Beschluss-Vorlage 2023/0465 zur Sitzung am 16.01.2024
des PLANUNGS- UND BAUAUSSCHUSSES

Betreff: Bebauungsplan IG 23.1 - Kirchenschule;
Beratung und Beschlussfassung zu den während der frühzeitigen Öffentlichkeitsbeteiligung und der Beteiligung der Behörden und Träger öffentlicher Belange eingegangenen Stellungnahmen; Beschlussfassung zum weiteren Verfahren

Abbildung 1: Auswertung der Flächenanteile im Bestand ohne Verkehrsflächen. Der Schnittpunkt der Flächenanteile Au = unversiegelte Fläche, Av = versiegelte Fläche ohne Bebauung, Ab = bebauter Fläche liegt im kritischen Bereich für Bebauungsdichte.

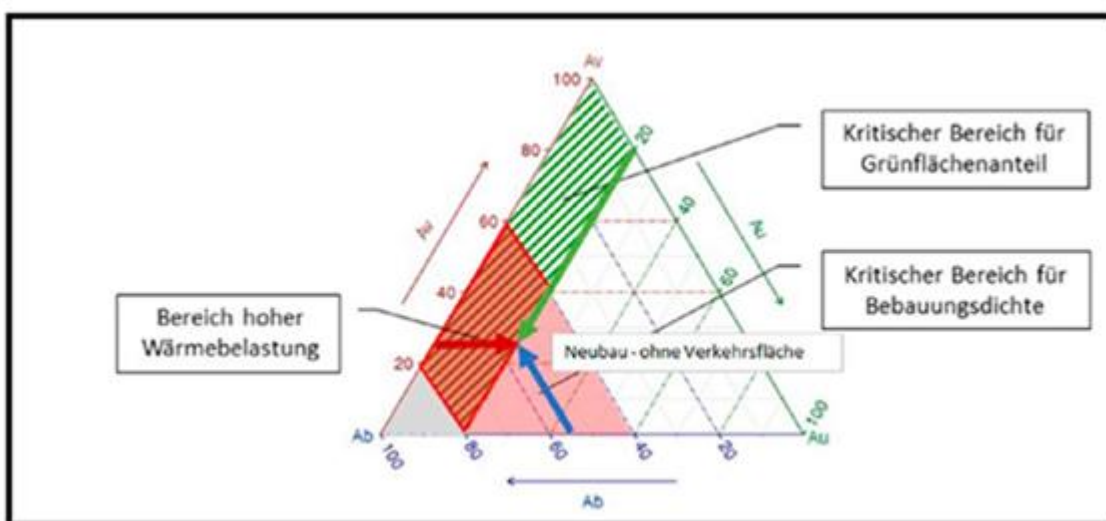
Das vom DWD verwendete Modell ist natürlich nur eine Näherung und kein Gutachten. Da eine Verringerung der Gebäudedichte schlichtweg aus demographischen Gründen nicht möglich ist, sollte auf eine umfangreiche Hitzekompensation vor Ort geachtet werden. Insbesondere auch, da das Gebäude schützenswerte Personen beherbergen wird.

Abbildung 7-5: 5-Minuten-Isochrone mit dem Fahrrad um das Plangebiet. Der gelbe Bereich zeigt, wie weit man zu Fuß in 5 Minuten von der Schule aus kommt. Abrufbar unter <https://maps.openrouteservice.org>

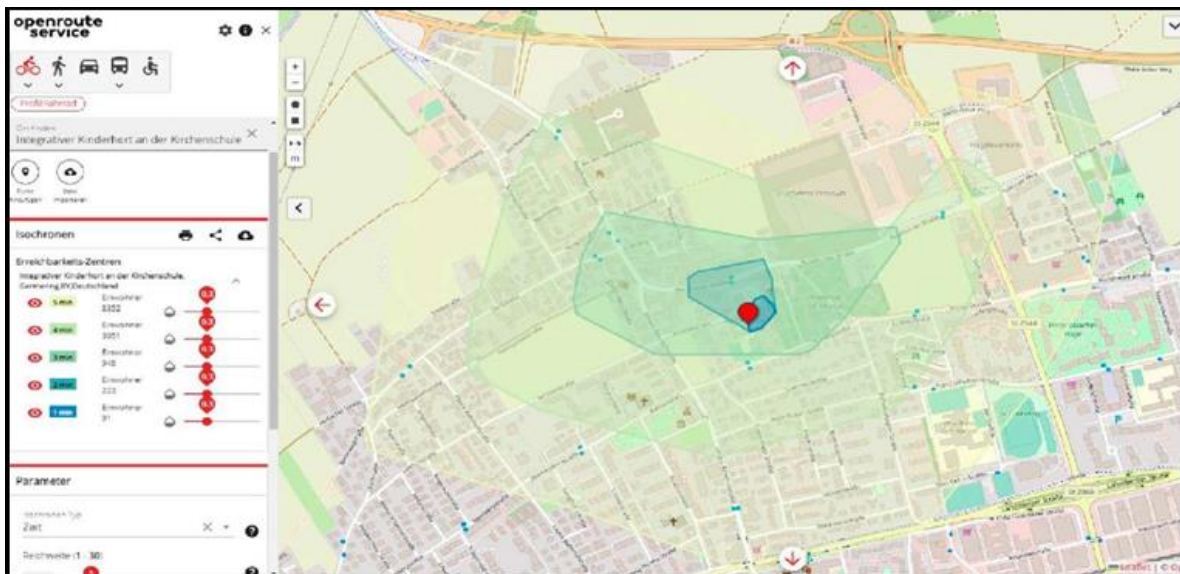
Es ist sicherzustellen, dass die aus der Stellplatzsatzung (KfzFabS) notwendigen Fahrradabstellplätze (KfzFabS: min. 290 Fahrradabstellplätze) mit ausreichender Fläche (KfzFabS: 1,85 m² pro Fahrrad) zur Verfügung stehen. In der Begründung wird auf den sog. „Fahrradführerschein“ Bezug genommen. Der sog. „Fahrradführerschein“ ist ein Programm des Kultus- und des Innenministeriums und beginnt bereits in der 2. Klasse. Es handelt sich dabei nicht um eine Betriebserlaubnis oder einen Führerschein gemäß § 2 StVG wie bei Kraftfahrzeugen, sondern um eine Radfahrausbildung, die die Schulen durchführen. Kinder dürfen bereits ab der 1. Klasse mit dem Rad zur Schule fahren.
